Mission régionale d'autorité environnementale

**Avis délibéré relatif au projet de construction et
d'exploitation
d'un parc éolien dit « Parc éolien des Balossiers »
sur la commune de Renneville (08220)**

n°MRAe 2020APGE74

Depuis la place centrale de Renneville

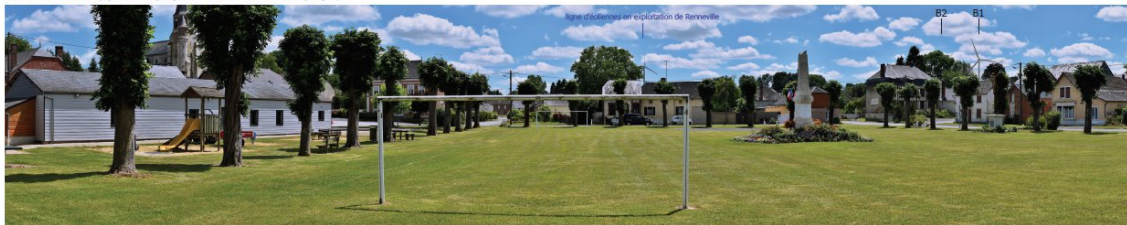
Il convient de remarquer qu'une partie des éoliennes situées à l'Ouest de la RD37 avaient été refusées en 2011 dans le cadre d'un projet déposé par ENERTRAG ENERGIE pour un parc comprenant 12 éoliennes. Ce projet avait été finalement autorisé avec 9 éoliennes. Les éoliennes avaient été refusées à l'époque, car elles généraient « *un effet d'encadrement du village de Renneville, de part et d'autre de la voie, hors échelle pour l'entrée du village* ».

L'Ae s'interroge sur la pertinence du choix d'implantation des éoliennes B1, B2, B3 et B4, situées à l'ouest de la RD37 qui génère à nouveau, selon elle, « un effet d'encadrement du village de Renneville ». L'Ae regrette que les impacts paysagers du parc soient minimisés dans le dossier alors que les photomontages mettent en évidence une dégradation du cadre de vie des habitants de Renneville, Berlise et Fraillicourt au vu des impacts visuels significatifs. Des covisibilités sont également à signaler avec le patrimoine local et notamment l'église de Renneville ainsi qu'avec l'église de Noircourt inscrite aux monuments historiques.

L'Ae regrette que l'environnement n'ait pas été mieux pris en compte dès la conception du projet, en évitant des impacts visuels importants sur les communes à proximité du site, et recommande à l'exploitant de :

- ***présenter les indicateurs précités caractérisant l'état initial et l'état avec le projet ;***
- ***étudier le cas échéant d'autres sites d'implantation moins impactant pour le paysage, le cadre de vie, le patrimoine local et les monuments historiques.***
